ОГРАНИЧИТЕЛИ  
Конструкция и размерыRestrictive bushes.  
Construction and dimensionsГОСТ  
20931-75

**Изменение № 1 ГОСТ 20931—75 Ограничители Конструкция и размеры  
Постановлением Государственного комитета СССР по стандартам от 06.04.81  
№ 1790 срок введения установлен**

**Изменение № 2 ГОСТ 20931—75 Ограничители. Конструкция и размеры  
Постановлением Государственного комитета СССР по стандартам от 18.12.84  
№ 4550 срок введения установлен**

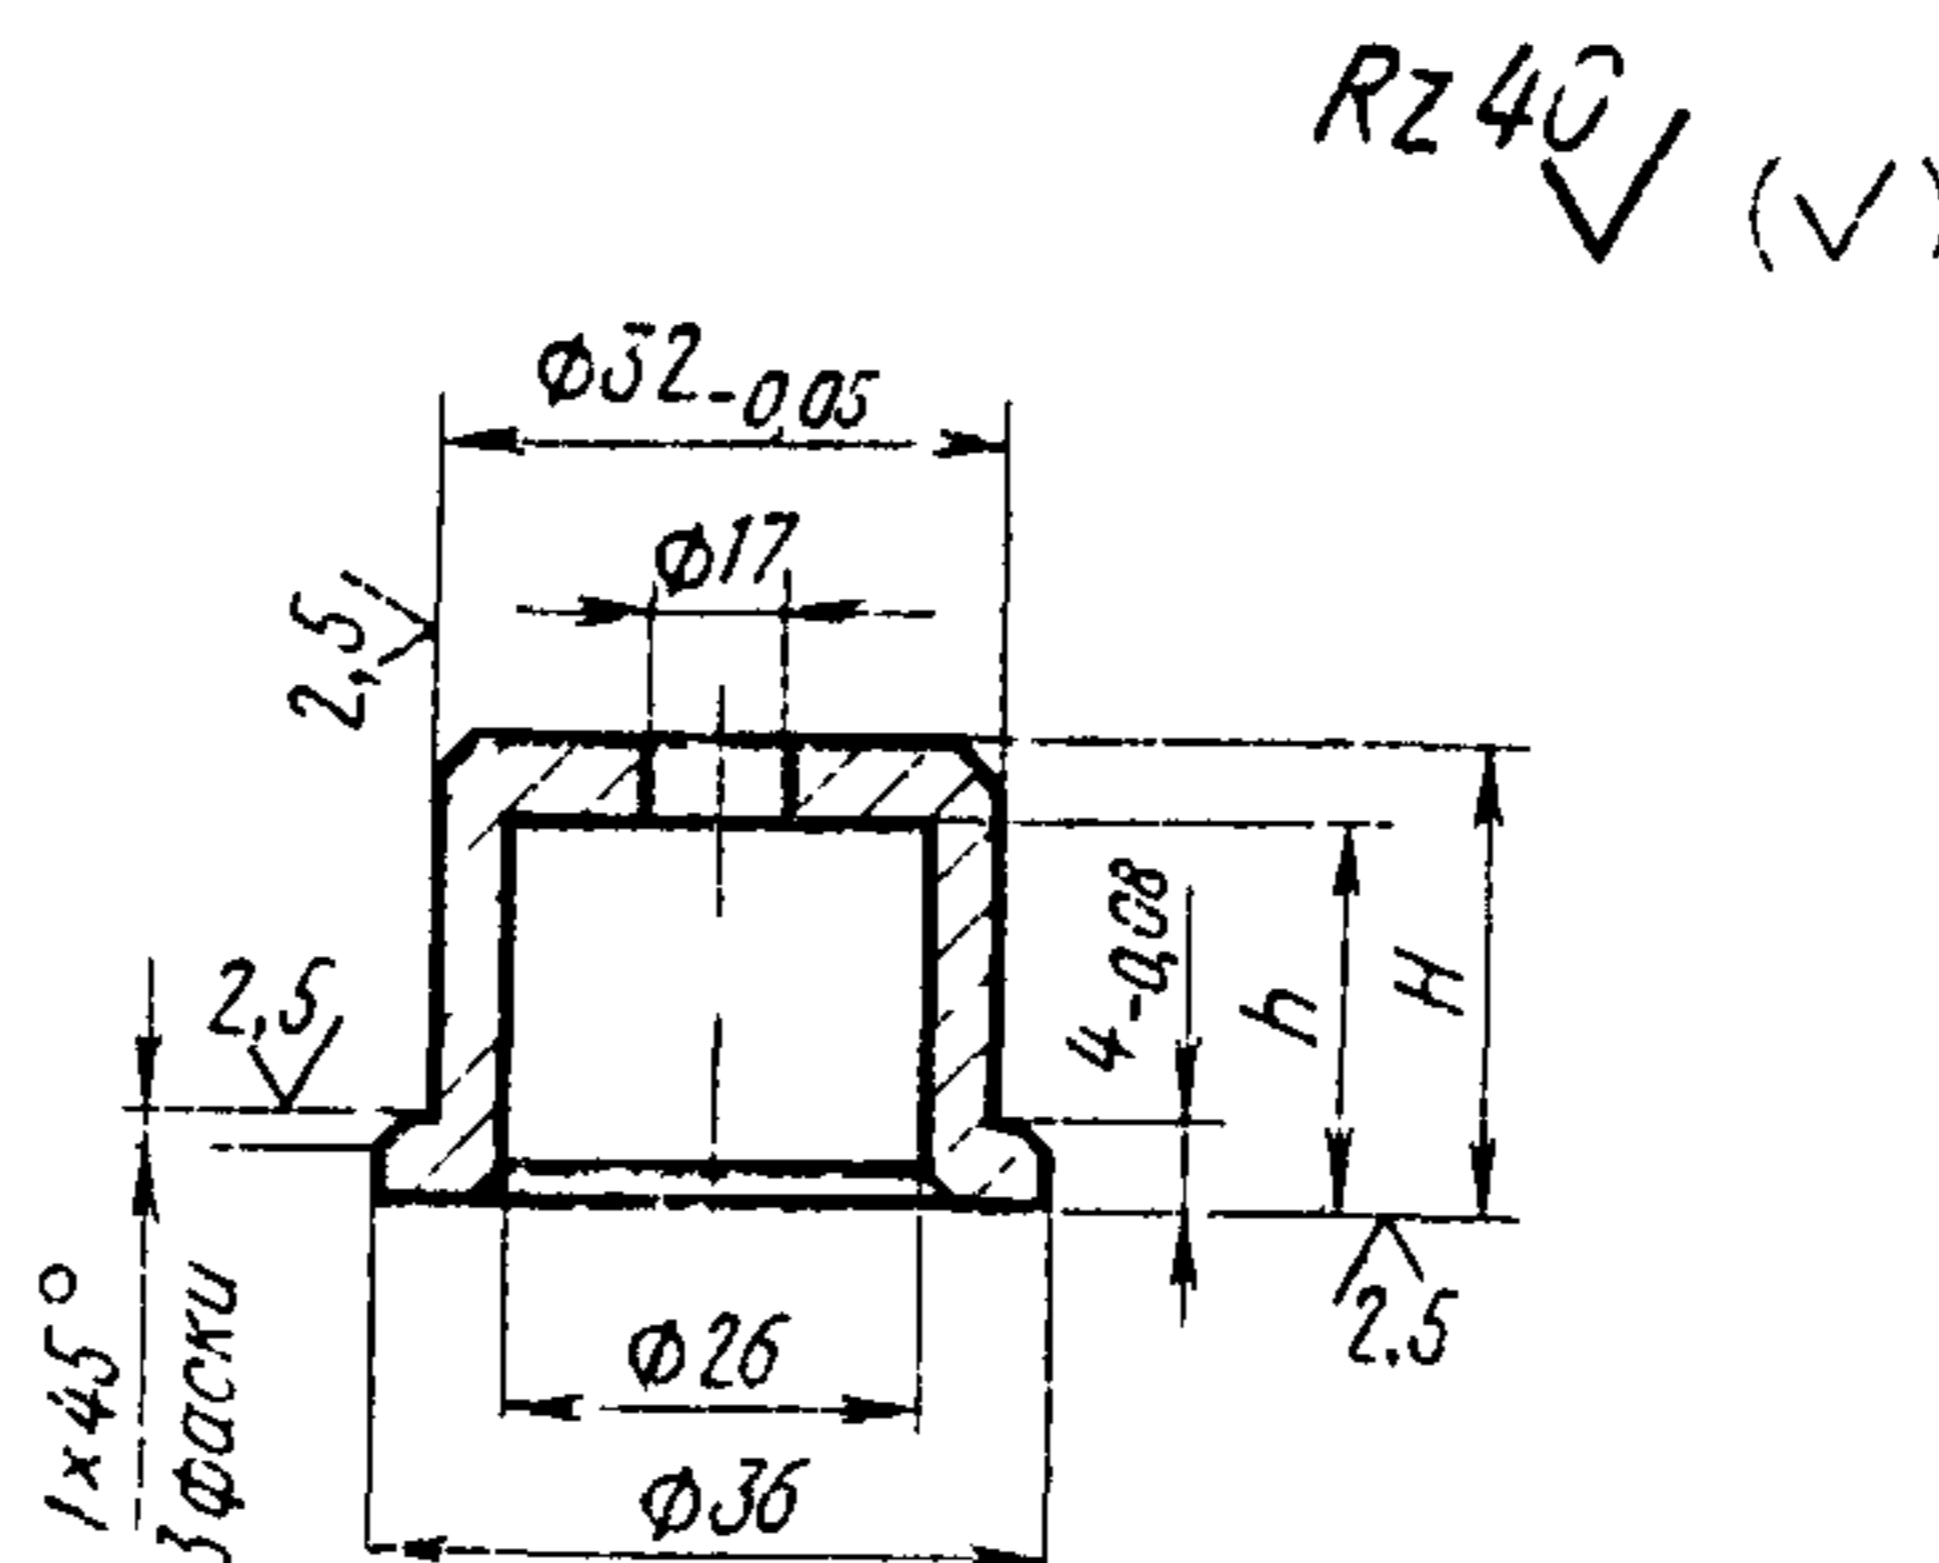
Пункт 2. Чертеж. Заменить предельные отклонения:  $-0,05$  на  $h9$ ,  $-0,08$   
на  $h11$ .

Пункт 2. Чертеж. Заменить обозначение:  $Rz40$   $\sqrt{\text{на}}$   $6,3$  ;

таблица. Наименование графы «Масса, кг» дополнить словами: «не более».

Пример применения ограничителя в сменной пресс-форме

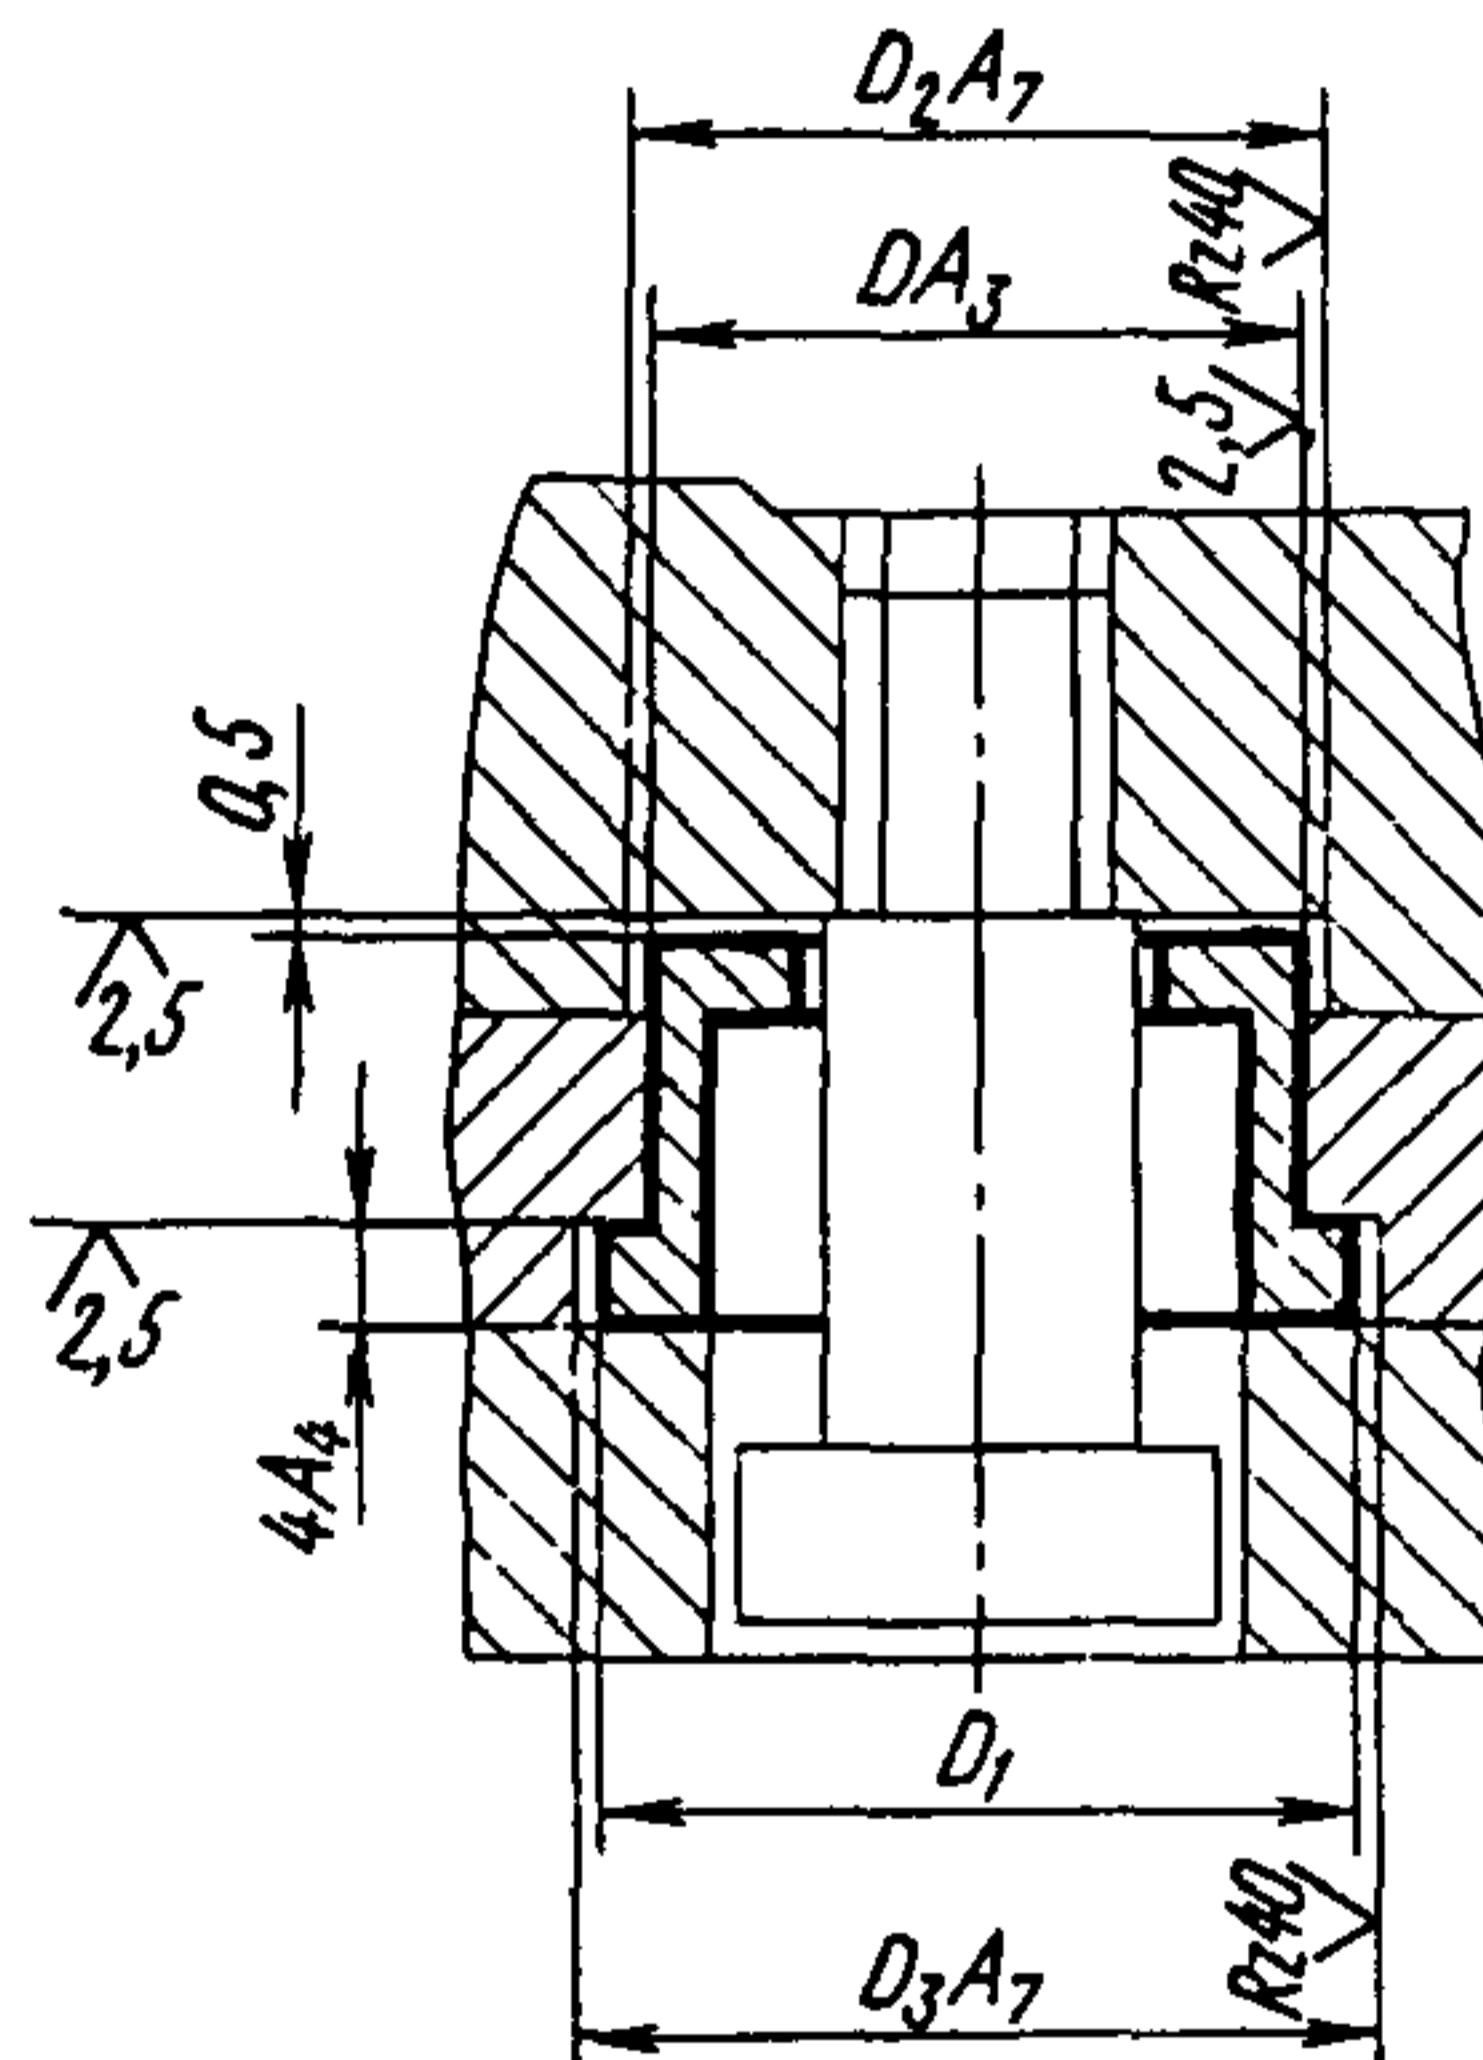
Приложение. Заменить обозначения:  $A_3$  на  $H9$ ,  $A_7$  на  $H14$ ,  $A_4$  на  $H11$ .

Приложение. Чертеж. Заменить обозначение:
